国土交通省中部地方整備局設楽ダム工事事務所のウェブサイトに掲載された以下の二つの平成27年4月20日付“回答”文書に対する反論

1「設楽ダム建設予定地周辺の地質地盤についての公開質問状(その2)への回答について」

2「設楽ダム建設予定地周辺の地質地盤問題についての追加の公開質問への回答について」

設楽ダムの建設中止を求める会

(注1)「平成5年度設楽ダム地質検討業務委託報告書」付図『地質平面図(C-5)』

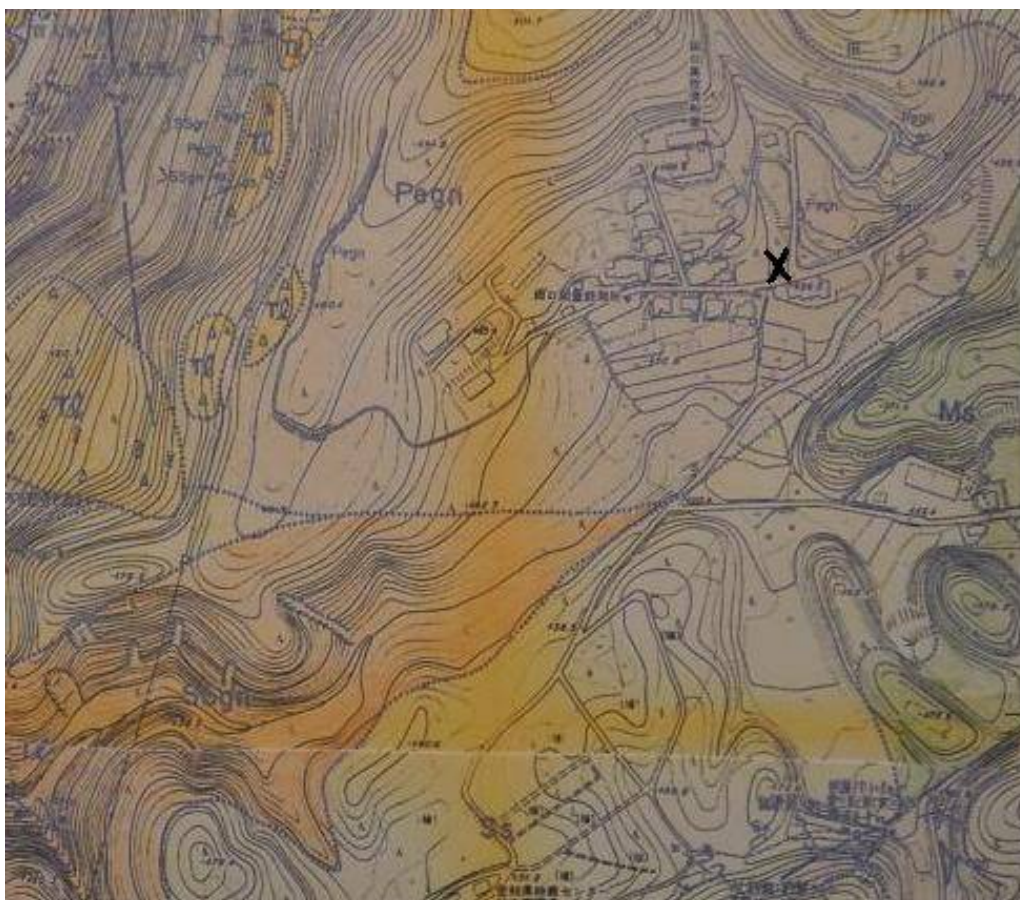
われわれは、「平成5年度報告書」に具体的に記載されている「第三紀層基底部の礫岩とその上位の砂岩等」がダム湖満水位の下になる場合、および「上流案地点の河床付近には南北に通ると予想される断層」があり「南部まで連続している場合」について漏水が問題となる点について、詳細な調査が必要であることを問いました。また、同報告書の付図『地質平面図(C-5)』^(注1)には、田口南西部のシウキ地区の広い範囲にわたって泥質片麻岩が分布しているように描かれていますが、われわれは第三紀層であることを示す二枚貝や巻貝の化石をここから採取していることも申し添えています。

今回の“回答”は、上記の質問に全く答えていません。78孔のボーリング調査をやったと述べていますが、これらは、われわれが質問した漏水問題と関係のない地点でのボーリングです。

(注2)「平成4年度設楽ダムサイトボーリング調査(その2)報告書」付図「調査位置及び地質平面図」

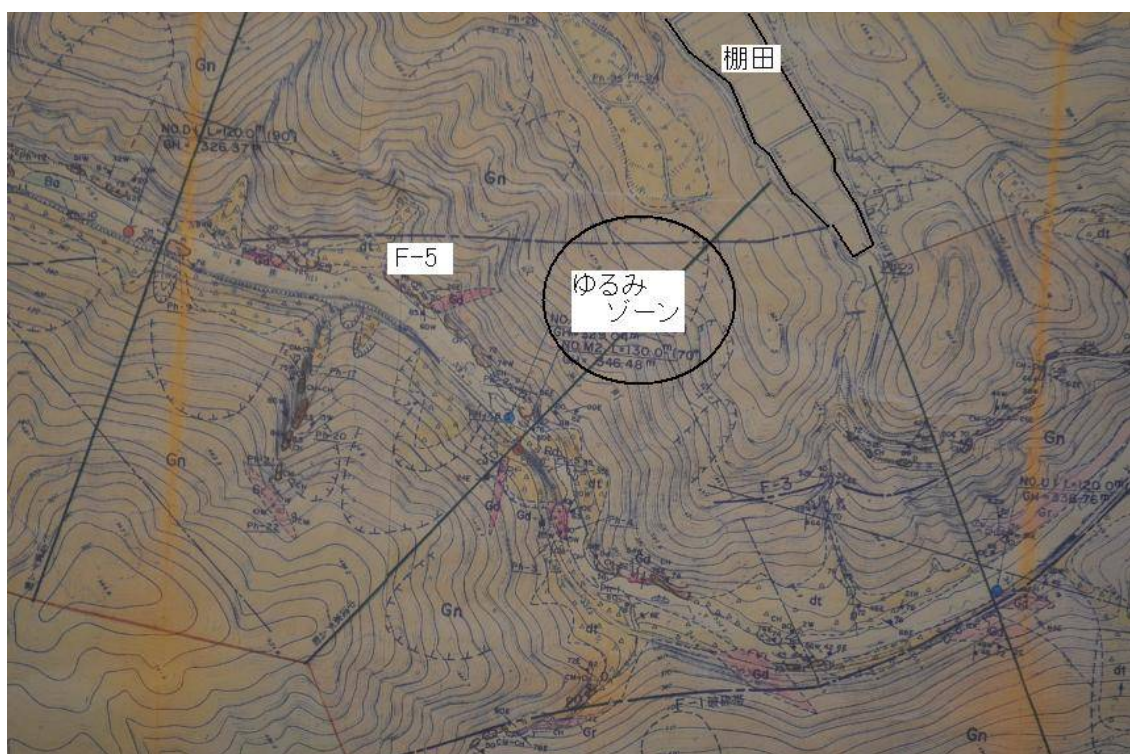
われわれの質問は、「平成 4 年度設楽ダムサイトボーリング調査（その 2）報告書」に「D1 のボーリングと踏査結果により、新たな破砕帯を発見し F-5 とした」と記載され、付図「調査位置及び地質平面図」^(注 2)には、断層の走向が記され、これが松戸地区のいわゆる“ゆるみゾーン”を切って凹状地形に達していることが示されていますが、この断層について、その後行方不明とされ、ないことにされている点について、中部地整の見解を問うたものです。

今回の“回答”はこの疑問点について、全く答えていません。
